Mission régionale d'autorité environnementale
BOURGOGNE - FRANCHE - COMTÉ

**Avis de la Mission Régionale d'Autorité environnementale
de Bourgogne-Franche-Comté
sur le projet de centrale photovoltaïque au sol
au lieu-dit « Les Gentilliers »
sur les communes de Bassou et Chichery (89)**

N °BFC-2023-3623

Projet d'implantation retenu (source : dossier)

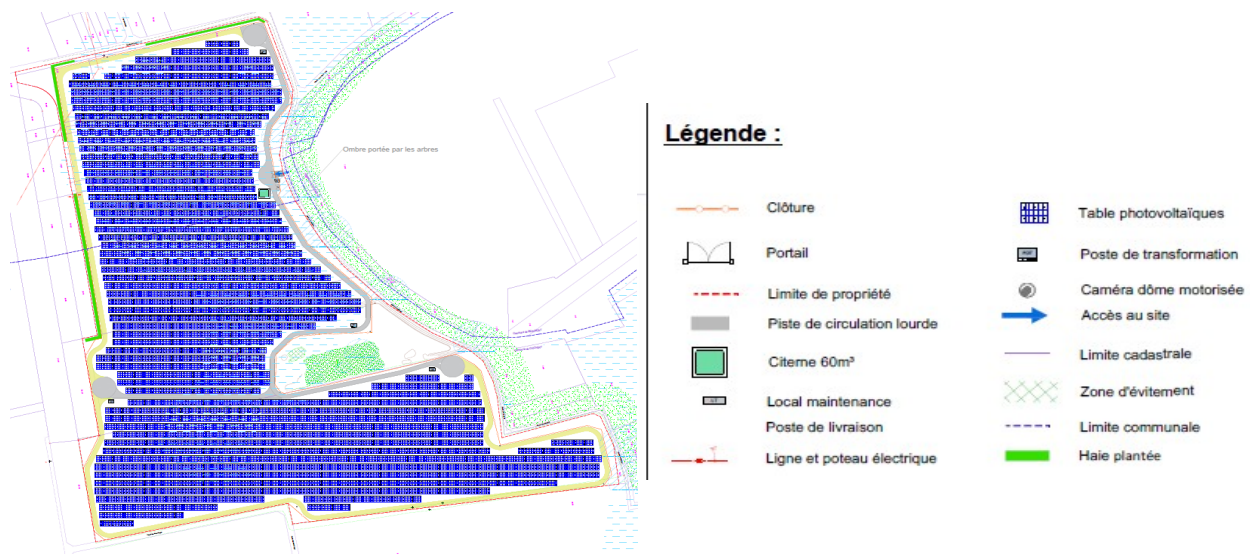
La présentation du projet mérite d'être complétée, au-delà de ses composantes techniques (dont certaines seraient à préciser – espacement entre les tables, type d'ancrage...), concernant le site sur lequel il s'implante.

Le dossier présente trois variantes d'aménagement sur le site. D'autres variantes permettant plus d'évitement (station de renoncule) ou une meilleure prise en compte du risque inondation mériteraient d'être

étudiées. **La MRAe recommande de poursuivre l'analyse de variantes d'implantations du projet sur le site pour renforcer les mesures d'évitement et de réduction.**

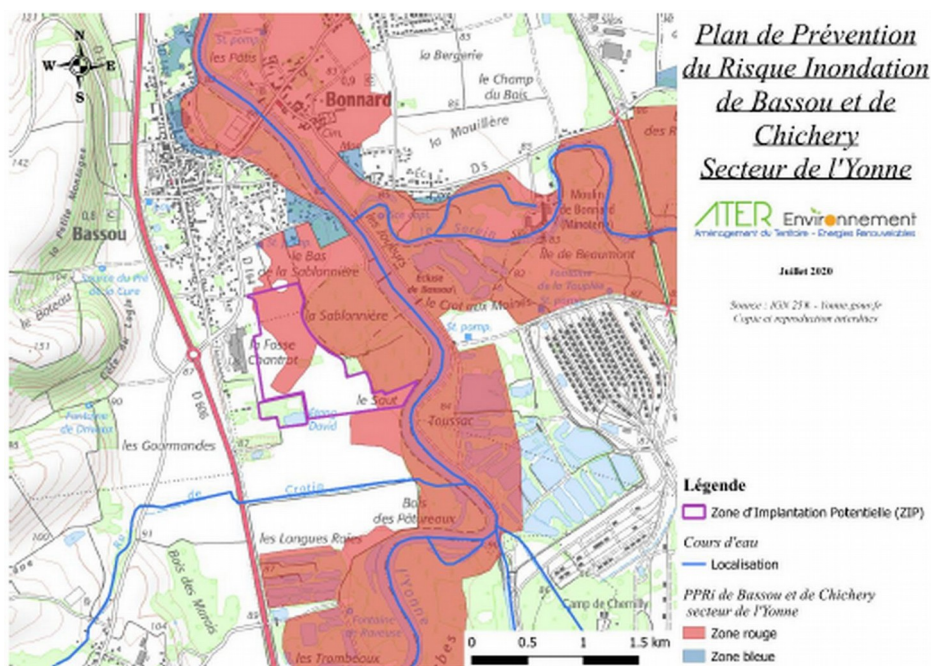
De plus, l'affirmation selon laquelle « l'absence de nourriture dans les milieux ouverts (prairie, parcelle agricole) entraîne généralement une non-utilisation de ces habitats par les chauves-souris, surtout si aucune structure paysagère n'est présente à proximité de ces milieux »¹² est contradictoire avec l'intérêt reconnu des prairies en tant que terrain de chasse même s'il est acquis que la présence de haies est un facteur d'attractivité supplémentaire.

Le dossier conclut que les prairies sont peu attractives pour les chauves-souris, leur conférant un enjeu faible à modéré, en indiquant que la majorité des individus contactés étaient uniquement en phase de déplacement sans aucun intérêt ou recherche de proies. Cette affirmation est également contradictoire avec ce qui est communément admis par la biologie des chiroptères, la majorité des espèces s'appuyant sur des éléments boisés pour se déplacer.

Enfin, la comparaison entre les différents milieux, basée sur les enregistrements, manque de nuance. En effet, il ne paraît pas surprenant qu'en présence des multiples intérêts des autres zones étudiées, les résultats obtenus par la prairie paraissent plus faible : la lisière est à la fois un terrain de chasse et un corridor et la zone humide présente des milieux hétérogènes servant également de site d'abreuvement et de terrain de chasse.

La MRAe recommande de reprendre l'analyse sur les chiroptères afin de déterminer avec objectivité les enjeux et les impacts du projet sur les populations et appliquer la séquence ERC de manière à obtenir la moindre incidence environnementale.
